**Oggetto:** [ID: 9296] Procedura di Valutazione di Impatto Ambientale (V.I.A.), ai sensi dell'art. 23 del D.Lgs. 152/2006, e s.m.i., relativa al progetto per la realizzazione ed esercizio di un impianto di produzione di energia elettrica da fonte eolica denominato "Monte Rosso" composto da 14 aerogeneratori da 6,6 MW, per una potenza complessiva di 92,4 MW e delle relative opere di connessione alla RTN sito nei Comuni di Putifigari e Ittiri (SS). Proponente: wpd Monte Rosso S.r.l. - Autorità Competente: Ministero dell'Ambiente e della Sicurezza Energetica (M.A.S.E.). Trasmissione osservazioni.

**Oggetto: [ID: 9296] Procedura di Valutazione di Impatto Ambientale (V.I.A.), ai sensi dell'art. 23 del D.Lgs. 152/2006, e s.m.i., relativa al progetto per la realizzazione ed esercizio di un impianto di produzione di energia elettrica da fonte eolica denominato "Monte Rosso" composto da 14 aerogeneratori da 6,6 MW, per una potenza complessiva di 92,4 MW e delle relative opere di connessione alla RTN sito nei Comuni di Putifigari e Ittiri (SS). Proponente: wpd Monte Rosso S.r.l. - Autorità Competente: Ministero dell'Ambiente e della Sicurezza Energetica (M.A.S.E.). Invio Osservazioni.**

*

Figura 1: Impianti fotovoltaici preesistenti, approvati od in istruttoria

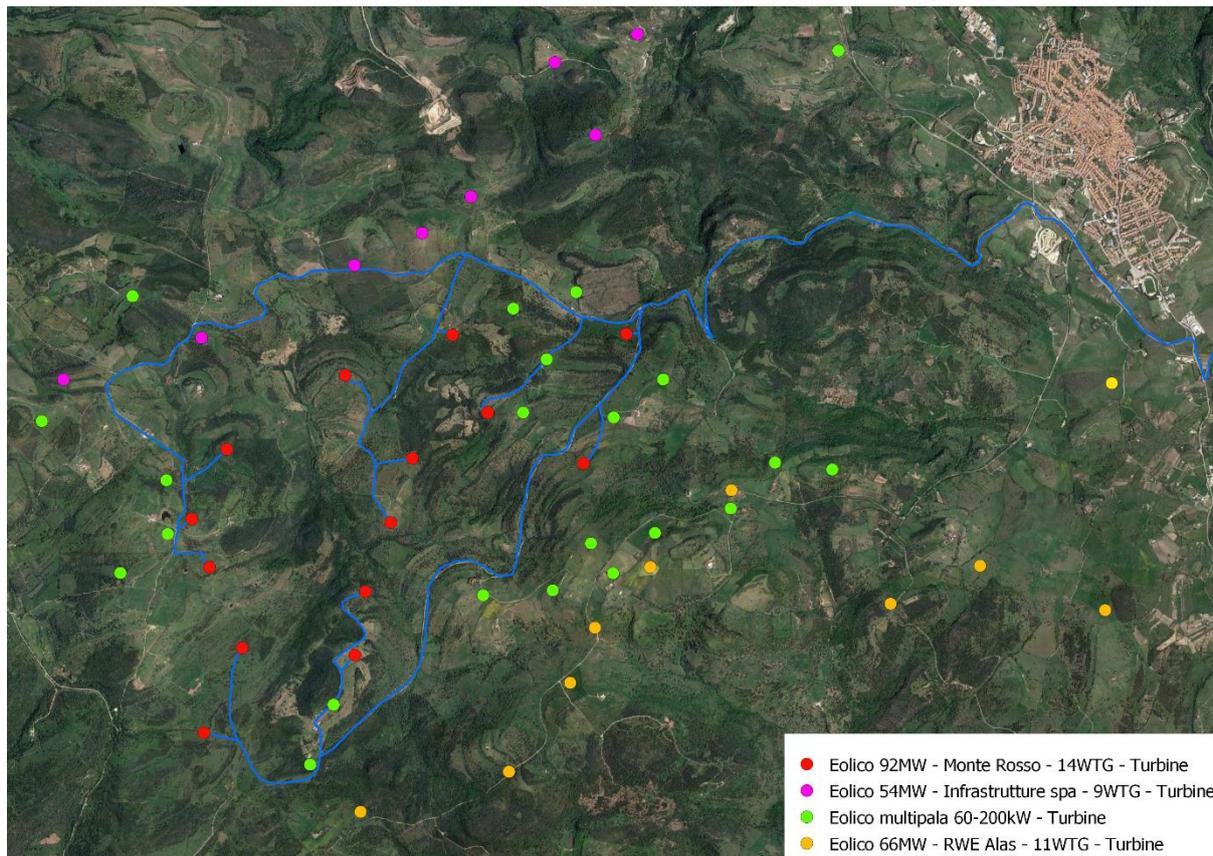
In merito alle interazioni dirette con altri impianti di medesima tipologia, si rileva come nelle medesime aree del progetto in istruttoria risultino già presenti od approvati altri impianti di analoga tipologia. In particolare risultano:

Si ravvisa, pertanto, l'opportunità che il proponente chiarisca l'aspetto della sovrapposizione con gli impianti menzionati e l'effettiva eventuale disponibilità delle aree di intervento;

*Figura 2: Impianto in progetto e impianti in istruttoria – Area vasta*

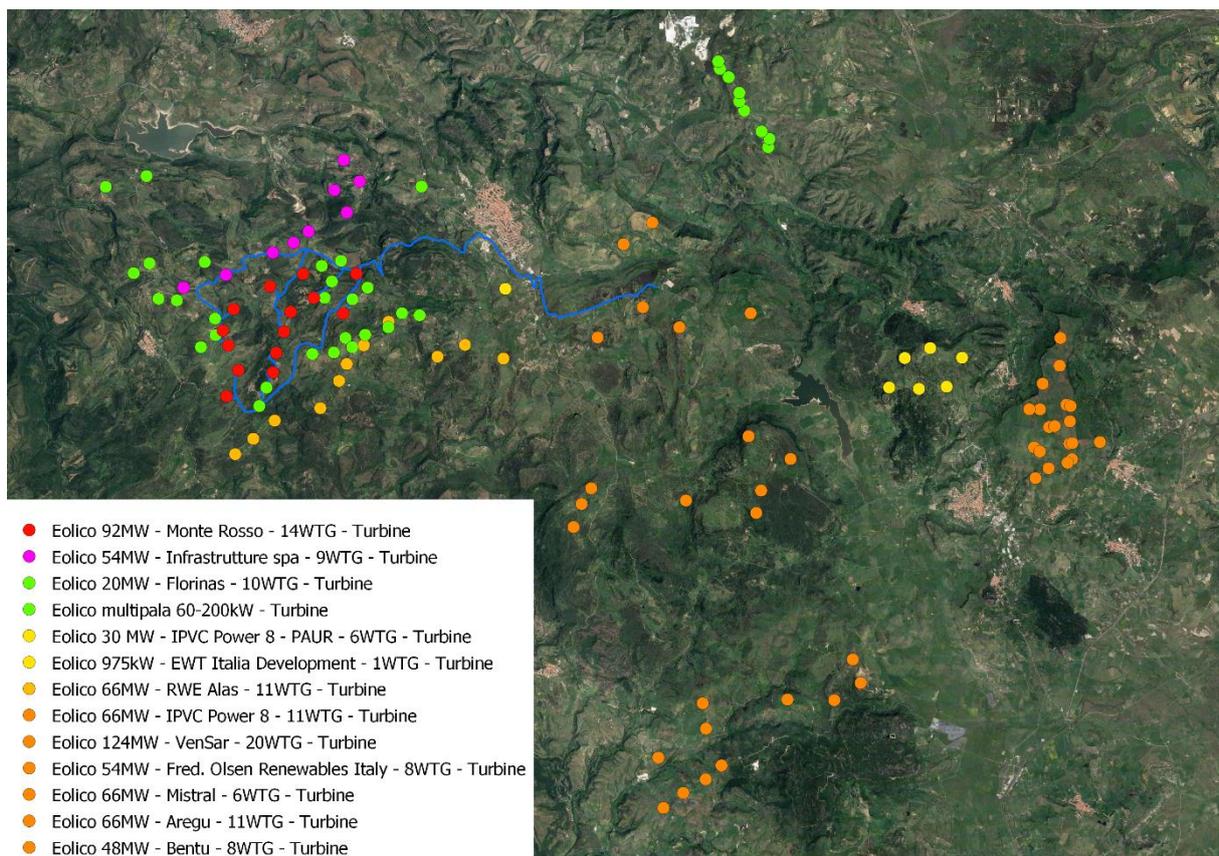
Il Proponente effettua una ricognizione degli altri impianti eolici nell'area di progetto (rif. Elab. Analisi dell'impatto cumulativo). La ricognizione, però, considera solo gli impianti preesistenti, e una minima parte di quelli attualmente in istruttoria. Nell'intorno delle aree di progetto, infatti, risultano in istruttoria anche i seguenti impianti:

Al fine di valutare correttamente i possibili impatti dell'opera, è necessario che gli impatti cumulativi vengano valutati tenendo conto di tutti gli impianti esistenti ed in istruttoria, su tutte le componenti
